VIABILITY_AUDIT_MASTER

AuditorÃa geomÃ©trica y de viabilidad del modelo aprobado. Fase 03B.5 Â· previa a E03 Â· NO se ha modificado la geometrÃa maestra.

FASE 03B.5 Â· AUDITORÃA GEOMÃ‰TRICA Y DE VIABILIDAD

anchura libre local (m) Â· rojo <1,8 Â· verde >6

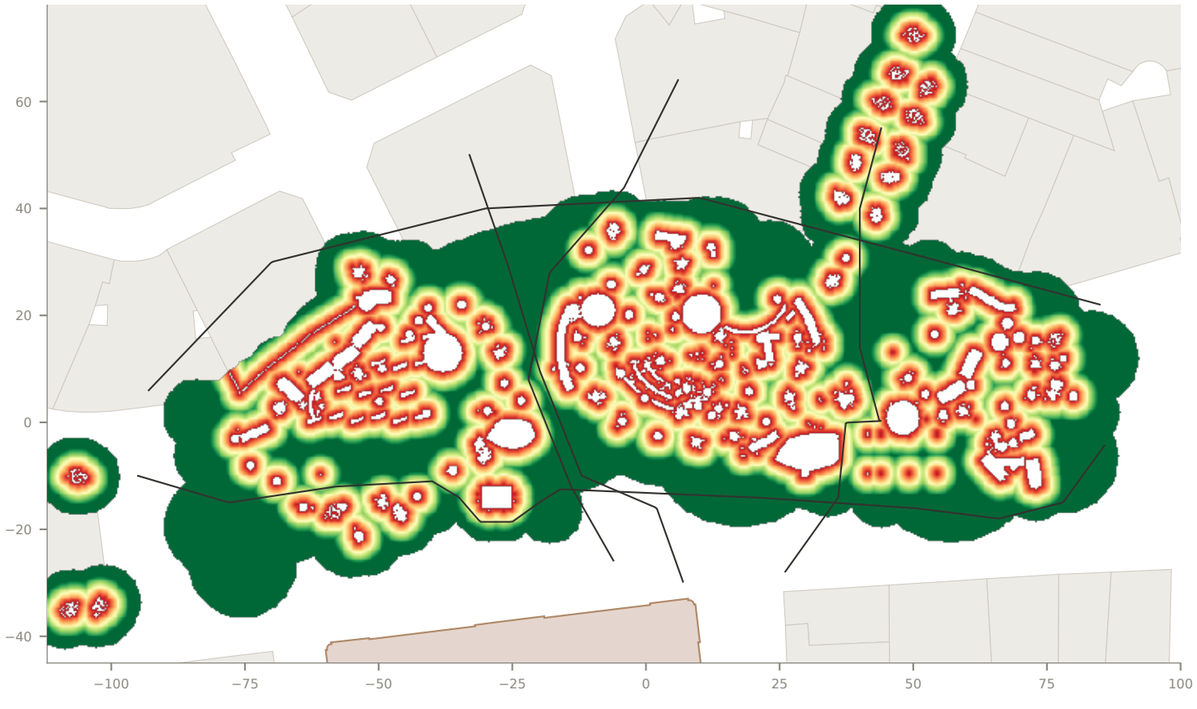
recorrido	L	mÃn	p05	p50	eje bloq.
eje-mayor-alcala	192	6.75	16.81	41.1	0
preciados-carretas	94	7.25	11.09	47.2	0
carmen-correos	102	7.50	11.79	41.9	0
montera-espozymina	94	3.75	5.55	34.5	0
arenal-alcala	192	13.75	25.00	44.5	0

Estrechamientos <3,00 m: 2 Â· el mÃ¡s estrecho 2.06 m.
Bolsas de suelo sin conexiÃ³n: 0.
Cuello de botella mÃnimo entre accesos: 3.75 m.

altura libre (m) Â· rojo <3,0

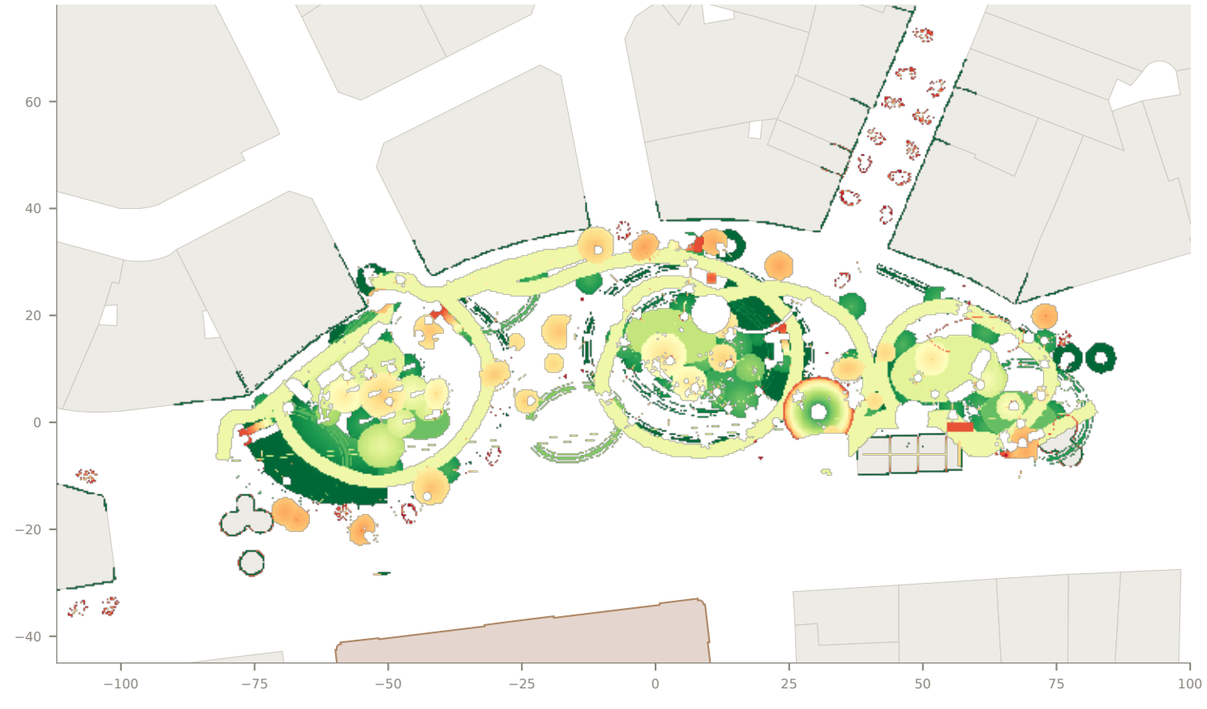
Bajo elemento firme el gÃ¡libo sÃ³lo baja de 3,00 m en 2.7 mÂ² (0.08 % del suelo cubierto), y siempre bajo las zancas de escalera. El mÃnimo absoluto de 2.13 m son copas de VEG2_ARBOL_A: poda de formaciÃ³n, no estructura. La regla 7 del HEIGHT_SYSTEM se cumple.

gÃ¡libo	x,y	Ã¡rea	elemento
2.13 m	37,43	0.3 mÂ²	â€”
2.13 m	46,47	0.3 mÂ²	â€”
2.14 m	-46,-16	0.3 mÂ²	â€”
2.15 m	35,42	0.6 mÂ²	â€”
2.15 m	47,45	0.3 mÂ²	â€”

MÃnimo absoluto 2.13 m (H_CLEAR_MIN declarado 3,00 m).
51 manchas por debajo de 3,00 m sobre suelo pisable.
0 muestras de cable tensado por debajo de 3,00 m.

3 Â· ALTURAS Â· HEIGHT_SYSTEM contra la geometrÃa construida

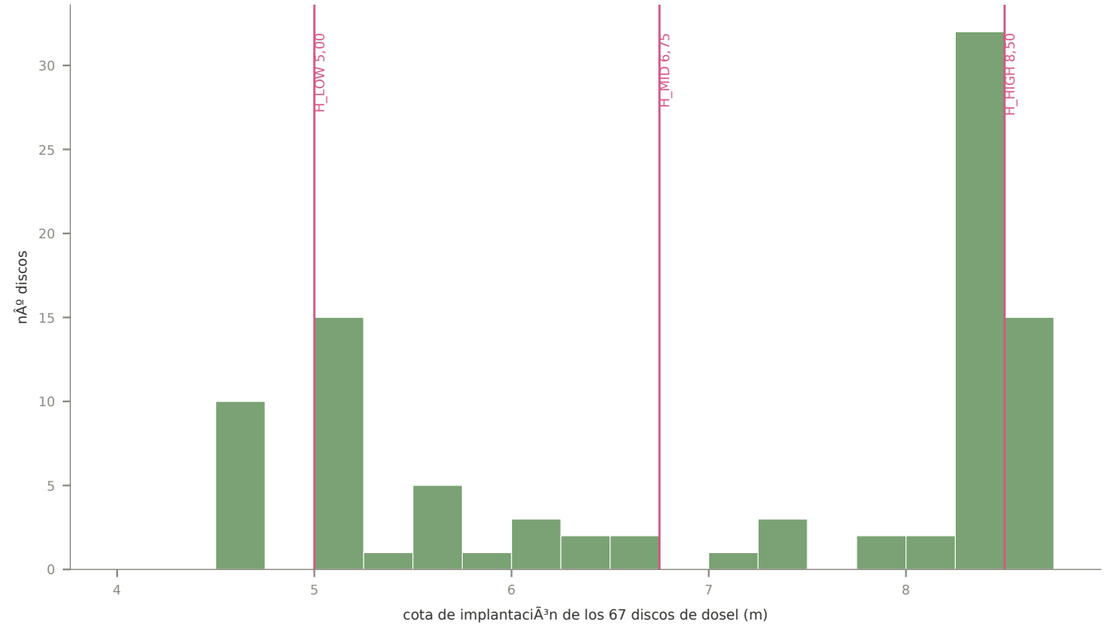
HALLAZGO PRINCIPAL. El HEIGHT_SYSTEM declara un cielo verde en TRES capas escalonadas (5,00 / 6,75 / 8,50) y la resoluciÃ³n D10 fija 8,50 como mÃ¡ximo. La geometrÃa construida no obedece a esa familia: las cotas de los discos se leen una a una del JSON y se recortan al intervalo [4,20 Â· 8,50], de modo que 32 de los 67 discos caen a mÃ¡s de Â±0,30 m de cualquiera de las tres capas. No es necesariamente un error â€”puede ser una decisiÃ³n de composiciÃ³nâ€” pero significa que el HEIGHT_SYSTEM ya no describe el modelo: describe una intenciÃ³n anterior.

RESTO DEL CONTRASTE. 5 parÃ¡metros fuera de su rango declarado y 5 declarados pero no construidos (H_BENCH_BACK: no hay respaldos; H_TANK_TOWER: no hay torre de depÃ³sitos apilados; H_LOGISTIC_RAIL: reserva G4 apagada por D9 â€” este Ãºltimo es coherente con la decisiÃ³n tomada). Los fuera de rango son menores y todos por exceso: el depÃ³sito de suelo mide 2,25 m de altura total frente a los 1,35 m declarados (la cota 1,35 describe el cuerpo, no el cono superior), la torre de vivero 3,32 m frente a 3,00 m, y el arbolado existente llega a 8,51 m frente al rango 5â€“8.

Lo importante no es cada desviaciÃ³n aislada sino que el documento de cotas y el modelo han divergido: conviene decidir cuÃ¡l de los dos manda antes de E03.

traza de la cinta (+6,00) y las 6 escaleras Â· distancia coronaciÃ³nâ†’eje

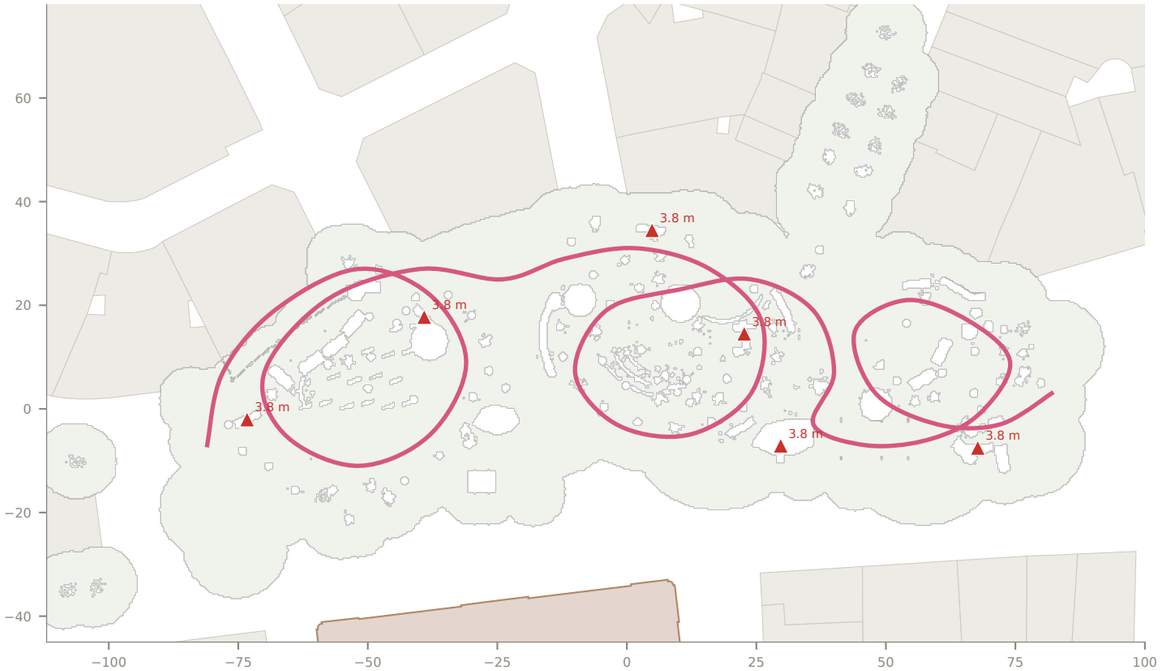
Las 6 escaleras tienen contrahuella 0,385 m, huella 0,424 m y 91 % de pendiente (2CH+H = 1,19 m frente a los 0,62â€“0,65 de la regla de comodidad); no hay barandilla, ni meseta, ni rampa, ni ascensor. Es el hallazgo mÃ¡s grave y el Ãºnico que invalida por sÃ solo una parte del programa: 519 m de paseo por el dosel sin forma de subir.

PERFIL LONGITUDINAL Â· cota constante +6,00 Â· pendiente 0,0 %

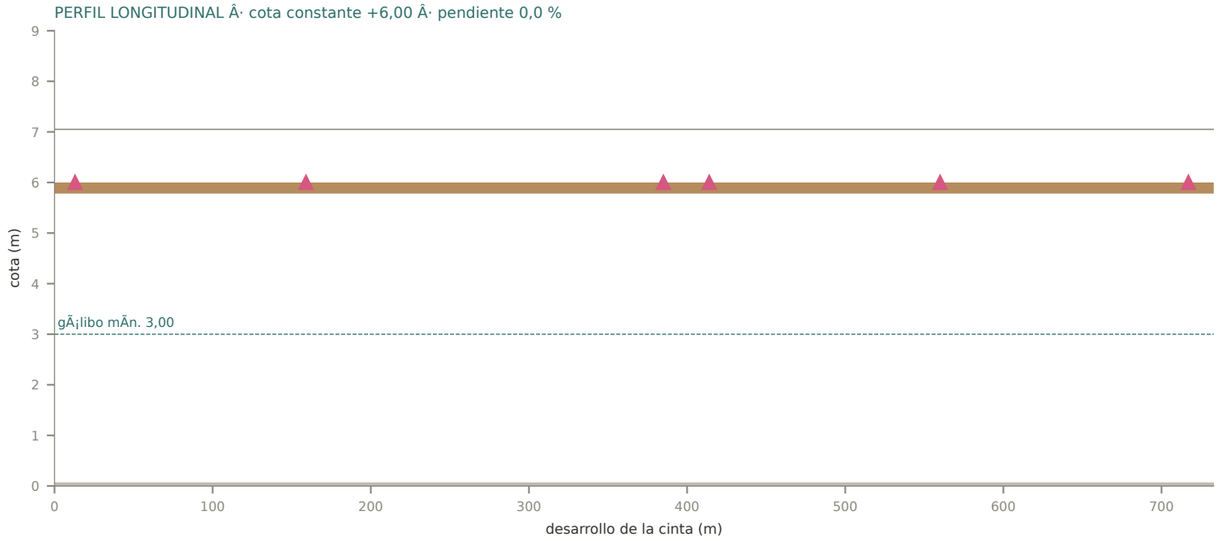
PARÃMETRO DE LA CINTA	VALOR MEDIDO
desarrollo total	733 m
cota de rasante	+6,00 m constante
pendiente longitudinal	0,0 % (plana en todo el desarrollo)
pendiente transversal	0,0 % (sin peralte ni pendiente de desagÃ¼e)
ancho total del tablero	2,50 m
ancho Ãºtil entre barandillas	2.31 m
altura de barandilla	1,05 m (sin travesaÃ±o ni rodapiÃ©)
gÃ¡libo bajo el tablero	5.78 m
soportes	43 montantes Ã˜0,34 con capitel
radio de curvatura mÃnimo	0.0 m (p01 0.5 m)
cambios de nivel	1 (0,00 â†’ +6,00)
puntos de acceso	6 escaleras Â· 0 rampas Â· 0 ascensores
contrahuella	0,385 m
huella	0,424 m
2CH + H	1,194 m (regla de comodidad: 0,62â€“0,65)
pendiente de escalera	90,9 % Â· 42,3Â°
barandilla de escalera	no modelada

8 Â· DENSIDAD â€” ocupaciÃ³n de suelo por sector de 20Ã—20 m (%)

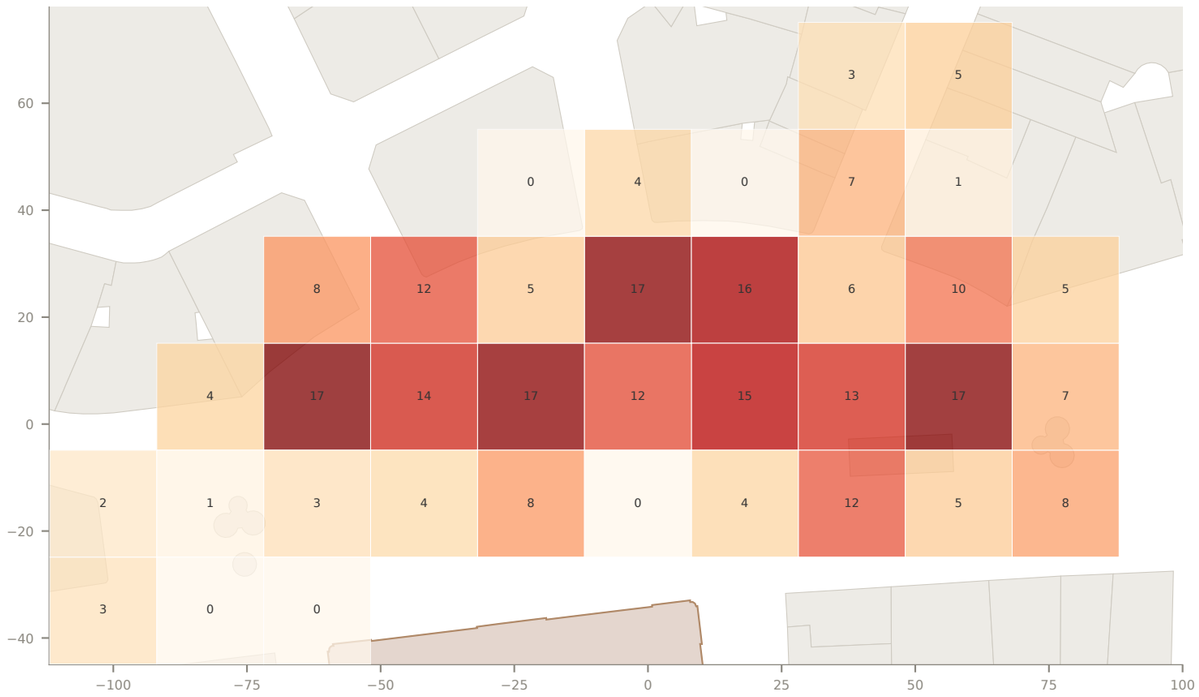
sector	ocup%	MASTER%	Î”E02	cub.%	ancho	familia dominante
-62,5	17	14	+3	84	2.5	PODS
58,5	17	17	+0	78	2.9	PODS
-2,25	17	17	+0	59	2.5	WATER
-22,5	17	17	+0	18	3.9	WATER
18,25	16	16	+0	66	4.6	WATER
18,5	15	14	+2	74	2.0	PLANTER
-42,5	14	10	+4	53	3.5	WATER
38,5	13	12	+1	75	3.5	WATER
-2,5	12	10	+2	48	2.8	VEGETATIO
-42,25	12	11	+1	43	4.7	PODS
38,-15	12	12	+0	4	7.0	WATER
58,25	10	10	+0	24	5.4	PLANTER
-62,25	8	8	+0	17	4.5	PODS
-22,-15	8	7	+1	0	9.2	VEGETATIO
78,-15	8	8	+0	4	10.1	PODS
38,45	7	0	+7	0	4.3	VEGETATIO

Global: ocupaciÃ³n 8.7 % (MASTER 7.4 %) Â· superficie cubierta 31.7 %.
